改善箇所説明図

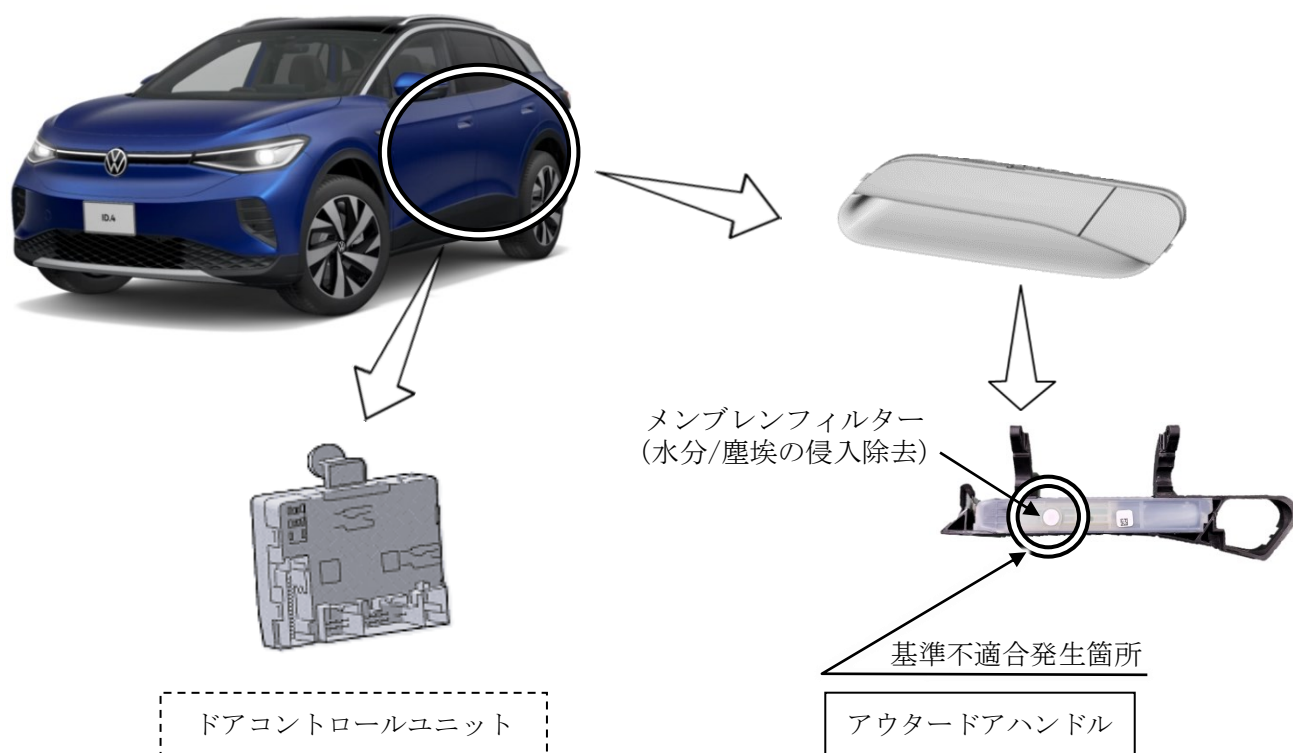
乗降口のドアにおいて、アウタードアハンドルの設計が不適切なため、メンブレンフィルターの隙間から湿気/水が電子回路に浸透する場合がある。そのため、電子回路に短絡が発生し、誤った信号がドアコントロールユニットに出力されることにより、時速15 km/h未満で車両に強い横方向の力が加かった場合、意図せずドアが開くおそれがある。

全車両、フロント、リヤドアのアウタードアハンドルを対策品に交換する。また、ドアコントロールユニットのプログラムを点検し、必要に応じて対策プログラムに書き換える。
